RESOLUCIÓN N.º

POR MEDIO DE LA CUAL SE MODIFICA UNA AUTORIZACIÓN DE OCUPACIÓN DE CAUCE Y SE TOMAN OTRAS DETERMINACIONES

EL SUBDIRECTOR DE RECURSOS NATURALES DE LA CORPORACIÓN AUTÓNOMA REGIONAL DE LAS CUENCAS DE LOS RÍOS NEGRO-NARE "CORNARE", en uso de sus atribuciones legales y delegatarias y

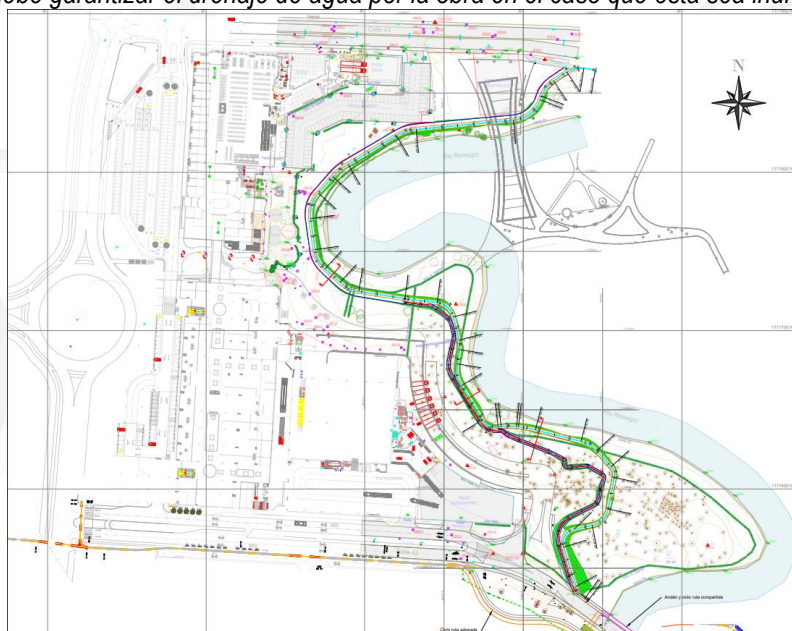
Bajo ningún motivo se realizarán llenos de adecuación para la construcción de la ciclorruta, esta estructura deberá estar conformada a nivel del terreno respetando la topografía natural del sitio de estudio, diseñada para ser inundada, hacen parte del urbanismo del parque lineal alrededor del proyecto sin que interrumpan el flujo, o creen un efecto de Jarillón, se debe garantizar la continuidad de la llanura de inundación hasta el terraplén donde estará la vía de acceso a la zona de cargue y descarga.

Se debe garantizar el drenaje de agua por la obra en el caso que esta sea inundada.

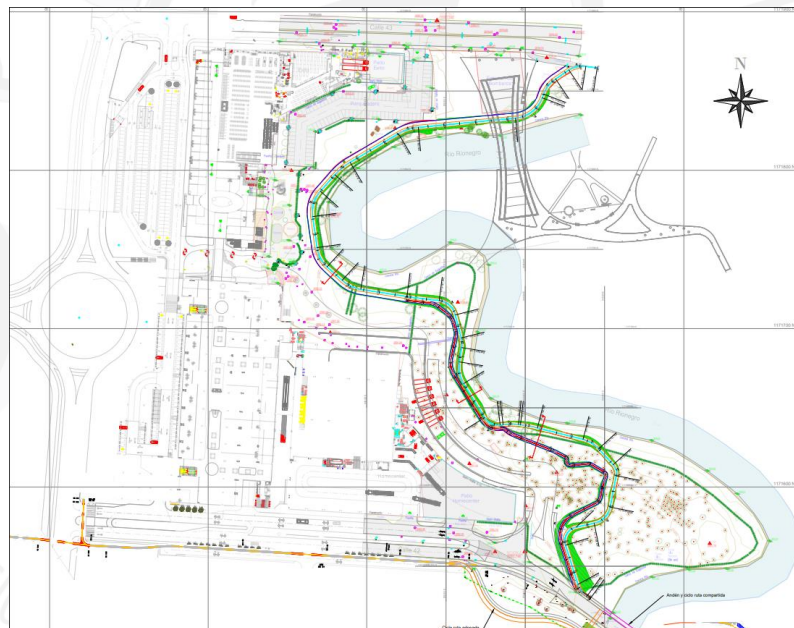
Bajo ningún motivo se realizarán llenos de adecuación para el andén, esta estructura deberá estar conformada a nivel del terreno respetando la topografía natural del sitio de estudio, diseñada para ser inundada, hacen parte del urbanismo del parque lineal alrededor del proyecto sin que interrumpan el flujo, o creen un efecto de Jarillón, se debe garantizar la continuidad de la llanura de inundación hasta el terraplén donde estará la vía de acceso a la zona de carga y descarga.

Se debe garantizar el drenaje de agua por la obra en el caso que esta sea inundada.

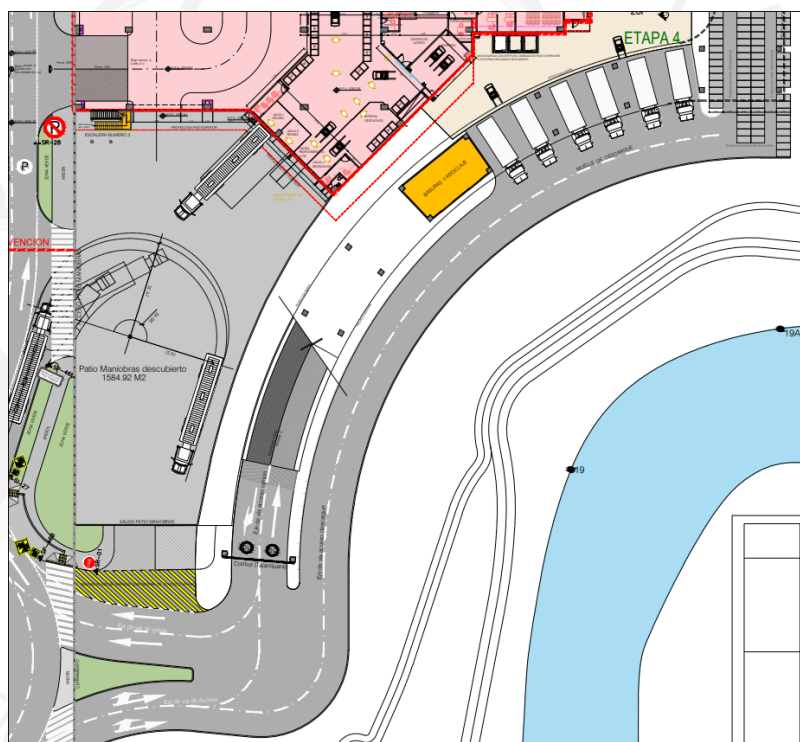
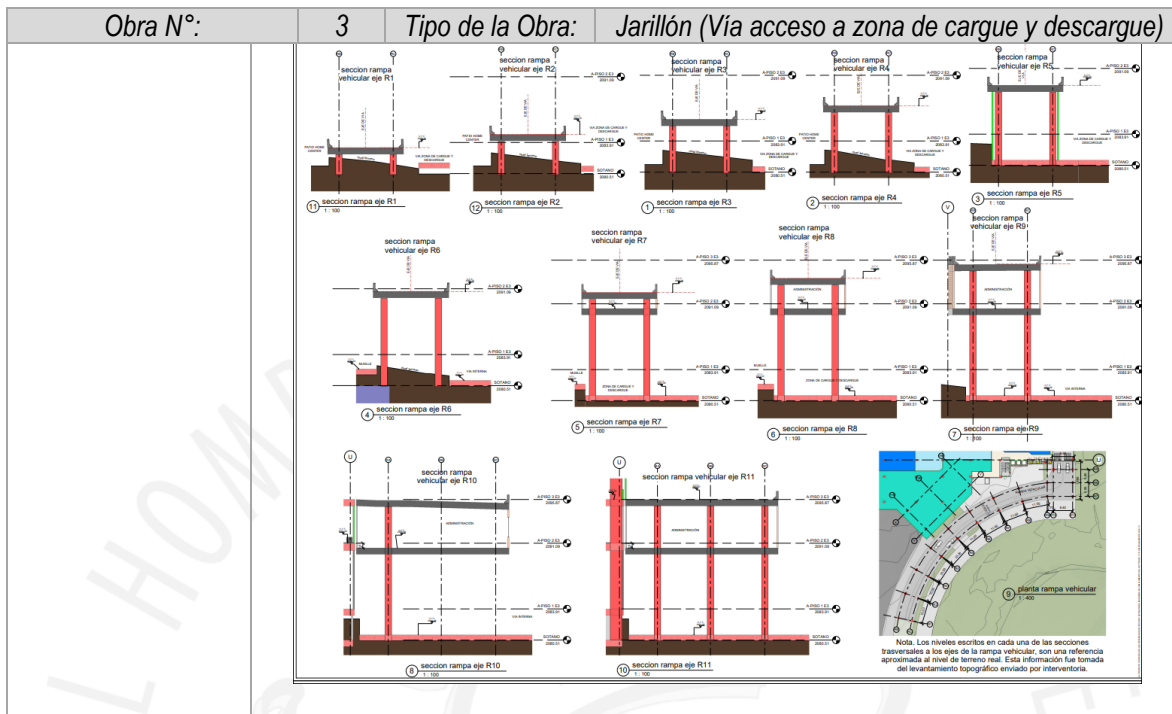
Vía comprendida entre el inicio de la glorieta en su primera salida hasta la zona de parqueadero de motos.
